*Ministero dell' Ambiente e della Sicurezza energetica*

Commissione Tecnica di Verifica dell'Impatto Ambientale – VIA e VAS

**Parere n. 486 del 3 luglio 2023**

<b>Progetto:</b>	<p><b>Procedura di valutazione d'impatto ambientale ai sensi dell'art. 27 del D.Lgs 152/2006 e ss.mm.ii.</b></p> <p>Impianto eolico denominato "Santa Irene" da realizzarsi nel comune di Melfi (PZ), costituito da 7 aerogeneratori per una potenza complessiva pari a 39,2 MW.</p> <p><b>ID_VIP: 6224</b></p>
<b>Proponente:</b>	<p><b>Oceano Rinnovabili Srl</b></p>

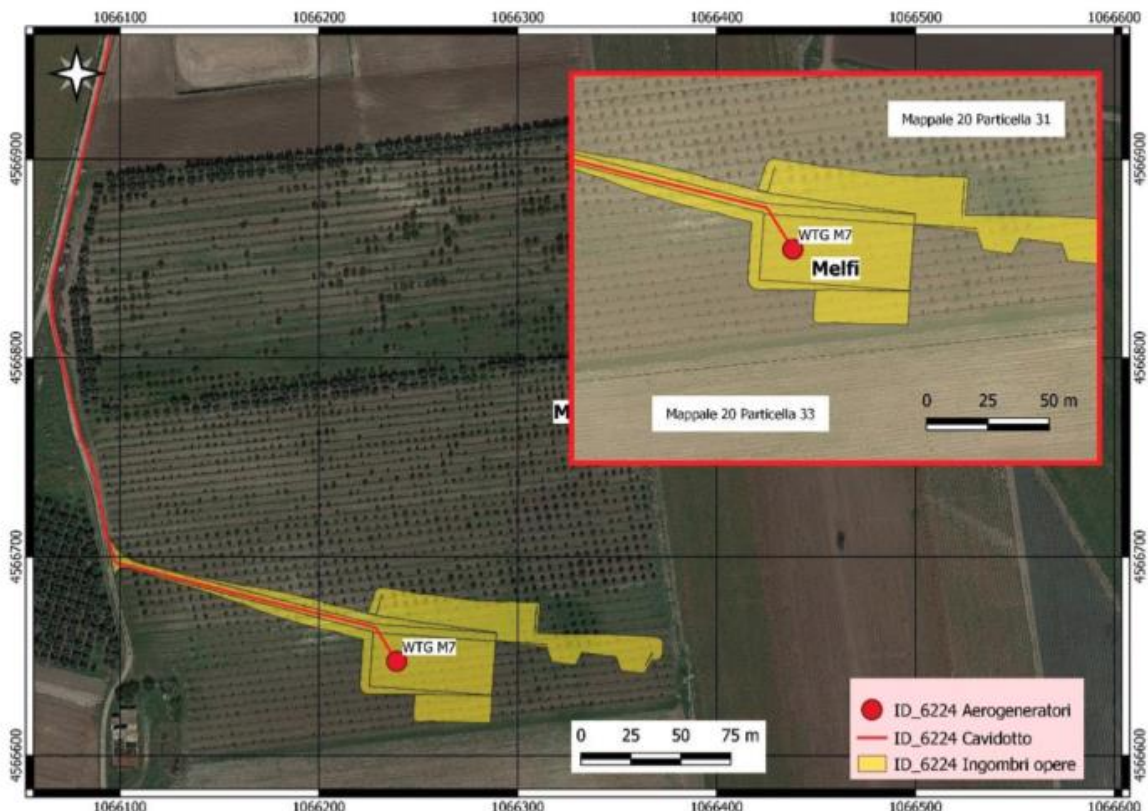
Si è provveduto ad analizzare il contesto in cui si inserisce l'opera ed in particolare si nota che si prevede l'aerogeneratore denominato WTG M07 su terreno agricolo che, dalla fotointerpretazione dell'immagine Google Satellite, è in attualità di coltura come si può desumere dalla Cartografia 4. A tal proposito è di particolare interesse notare come nel file denominato F0389-A\_A.13 piano particellare di esproprio alla pagina 25 del documento si legge che si tratti di seminativo irriguo ma nella realtà, dalla sola fotointerpretazione dell'immagine Google – pare trattarsi di impianto specializzato agricolo. Sempre nello stesso documento sopra citato a pagina 4 di 25 nel capitolo 2.1. indennità di esproprio si legge testualmente:

Quindi – dalla sola fotointerpretazione dell'immagine – non parrebbe esserci congruenza tra l'effettiva coltura dell'area e quella riportata nel documento presentato dal proponente.
